アグリヒルズ・ソーラー山都発電事業

環境影響評価準備書

補足説明資料

山都太陽光発電所合同会社

図 18(1) まとまりのある草地、樹林の位置（高塚団地、旧特高変電所用地）

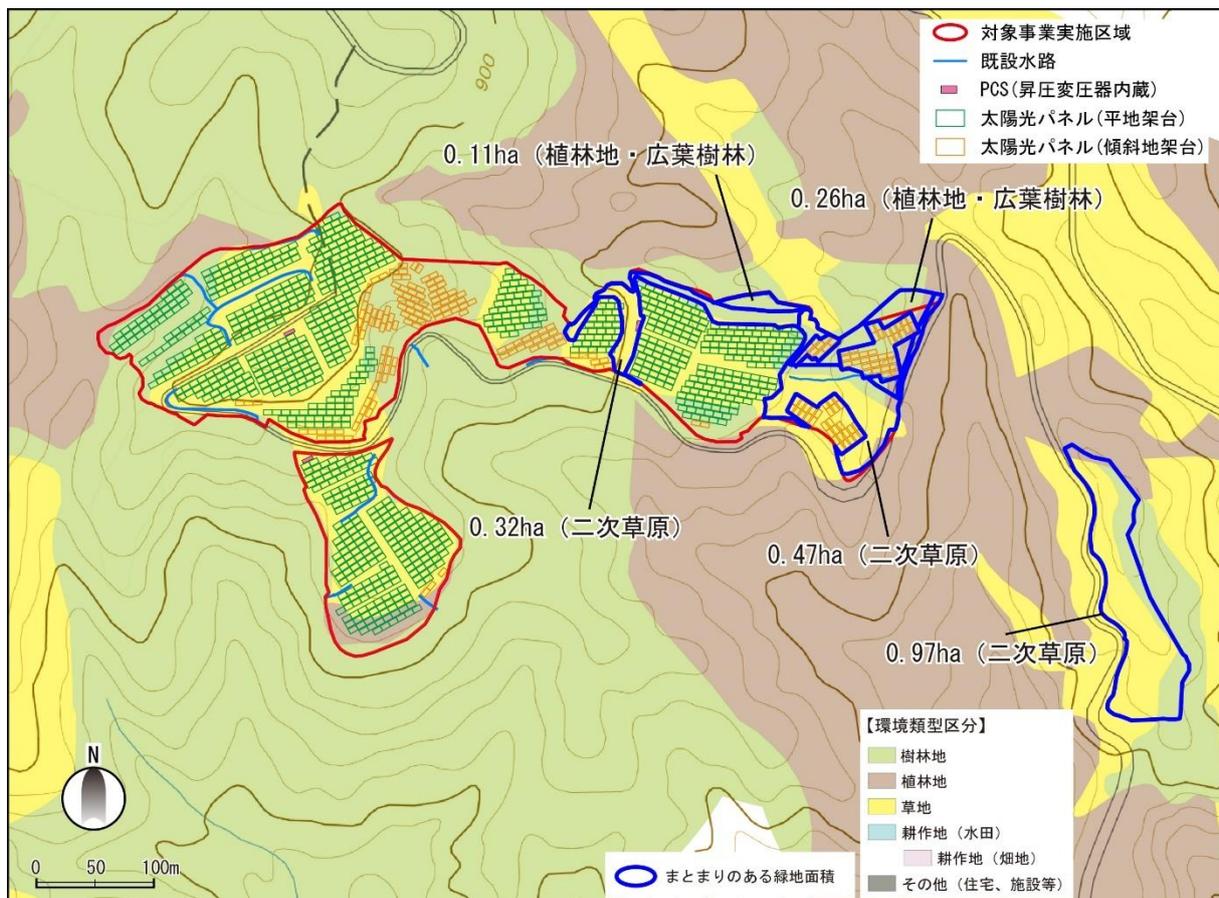
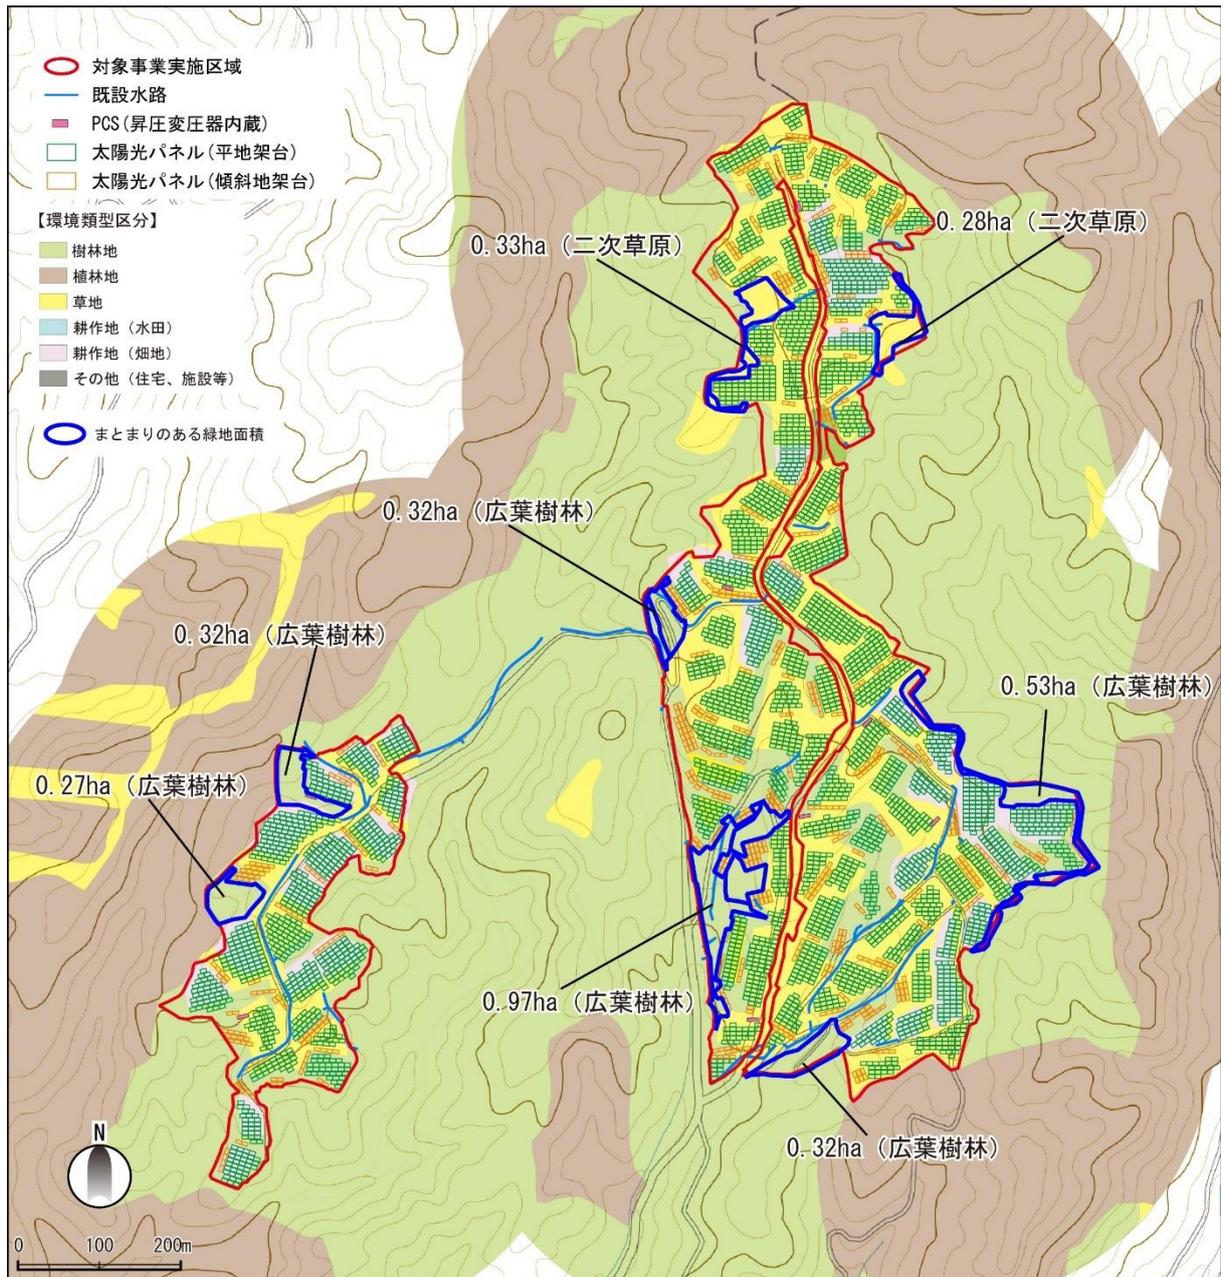
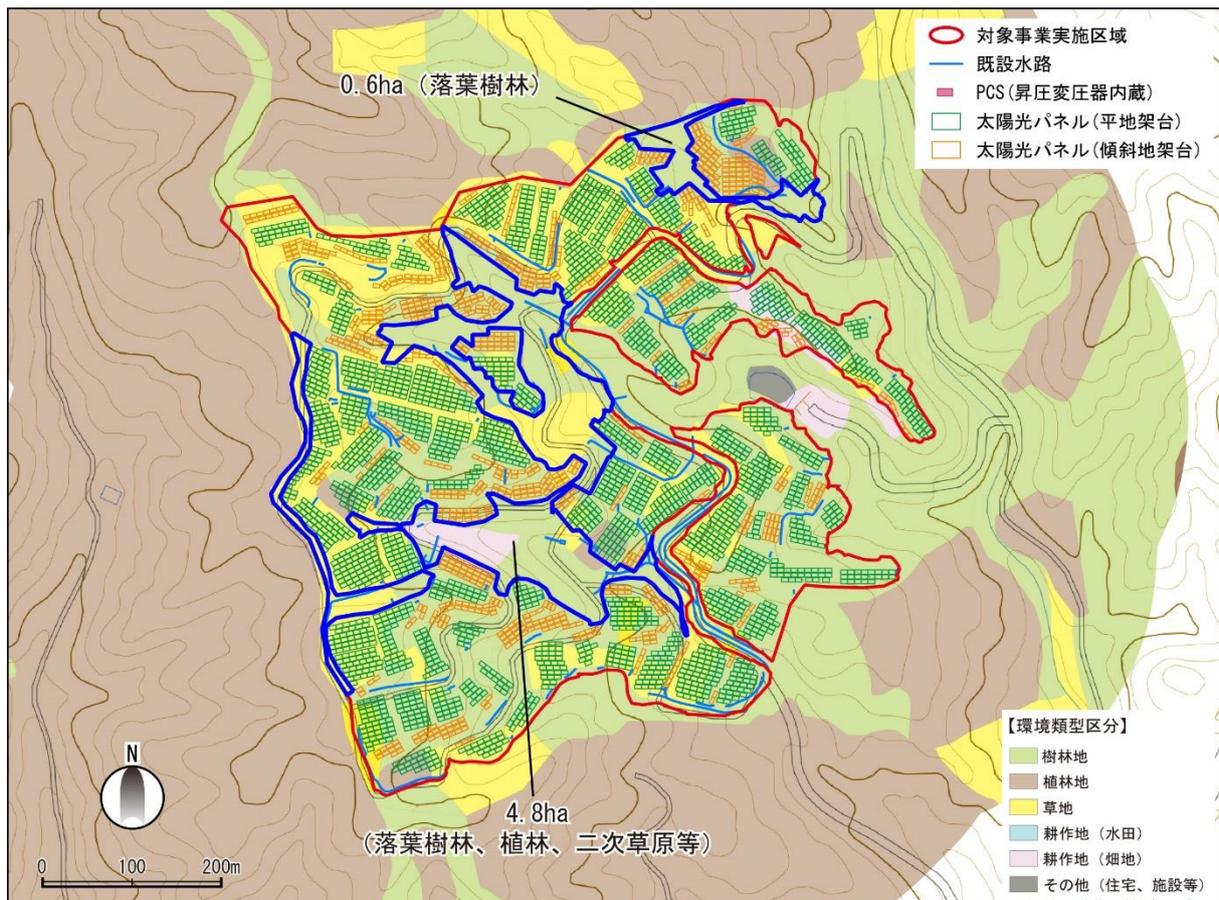
総合的に見ると草地環境の消失が重要種等に及ぼす影響が少なからず見受けられる。一方で草地環境を一部残置するなどの保全措置が検討されているが、草地環境がどの程度最小化されているのかが分かりにくいいため、図面等で示す必要があると思う。

ご指摘のとおり、草地や樹林環境が改変されることへの環境保全措置として、「まとまりのある草地や樹林を確保するために、周辺の草地や樹林の連続性に配慮したパネル配置とすることで、可能な限り生態系注目種の生息環境の保全に努める」こととしております。確保する予定のまとまりのある草地や樹木を図 18(1)～図 18(3)に示します。
